# 建屋滞留水処理の進捗状況

(前回頂いたコメント回答・最新状況報告)

2017年1月27日

- 第49回特定原子力施設監視・評価検討会（1号機タービン建屋滞留水処理の進捗状況説明）において頂いたコメント回答、および建屋滞留水処理の最新状況について報告する。
  - 前回頂いたコメント回答（ダスト抑制対策のうち水中スラッジ回収について）
  - 建屋滞留水放射性物質量の推移（2 / 3号機復水器内貯留水の調査結果反映）

【1号機タービン建屋（T/B）平面図】

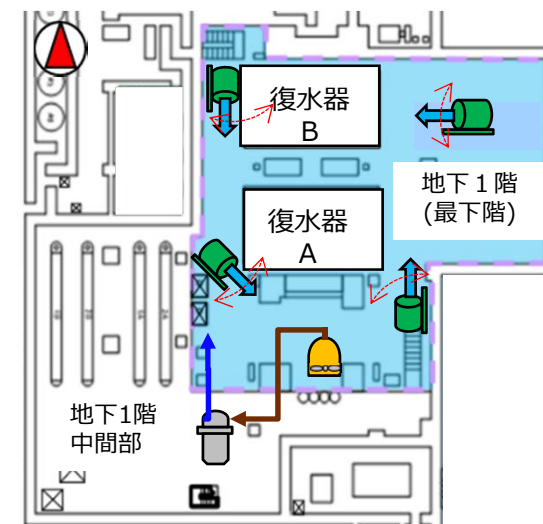
コメント：万が一、流出した場合の量を低減させる観点から、水位を下げた状態で攪拌作業が出来ないか検討すること。

- 現状水位（約80cm）より低下させた状態で水中スラッジ回収を行う。水位は攪拌機の最低運転可能水位となる約60cm\*1まで低下させる。
- 滞留水の放射能濃度（Cs137）は約 $8.6 \times 10^5$ Bq/Lであり、攪拌によるスラッジ混合で、評価上、水位60cmでは一時的に約 $4.5 \times 10^6$ Bq/Lになる(震災初期の2011年3月24日は約 $1.6 \times 10^8$ Bq/Lを確認している)。
- スラッジを水中に沈降させたまま回収する場合、6割以上が回収できないため、その後の攪拌による回収を実施した際は、滞留水の放射能濃度上昇が緩和するが、その効果は限定的である。また、作業に時間（数ヶ月程度）を要するため、滞留水およびスラッジの残存期間が長くなり、リスクの長期化に繋がる。これより、速やかに水中スラッジ回収を実施し、滞留水を処理することが合理的であると考える。

地下1階（最下階）の滞留水を水中攪拌機にて攪拌しながら、浮遊したスラッジを水中ポンプにて可能な限り吸引し、回収ユニットにてスラッジを回収する。回収後の滞留水は地下1階（最下階）へ戻す。

\* 1 安定的に攪拌運転を実施するためには、空気を巻き込まないように約60cmの水位が必要であることを試験により確認

## 採取箇所

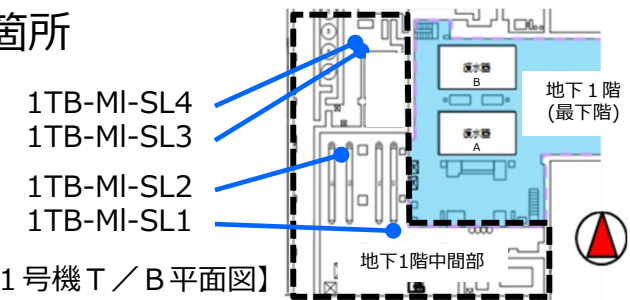
コメント：スラッジに含まれる放射性物質の種類は何か。

- 1号機T/B地下1階中間部のスラッジを2015年9月に採取し、分析結果は以下の通り。
  - 元素分析の結果、SL3を除き、Si及びAlが重量比で約70%を占めており、砂・土が主成分と推測。
  - 放射能濃度分析の結果、Cs137の放射能濃度が最も高く、次いでSr90が高い。また、α線放出核種を微量に検出しているが、Cs137に比べて6～7桁程度低い。
  - 地下1階中間部のスラッジは震災初期に滞留水中に沈殿していたため、滞留水と同様な核種組成（詳細は、参考参照）であると考えられる。地下1階（最下階）のスラッジも、滞留水中に沈殿しているため、地下1階中間部と同様な核種組成と推測する。
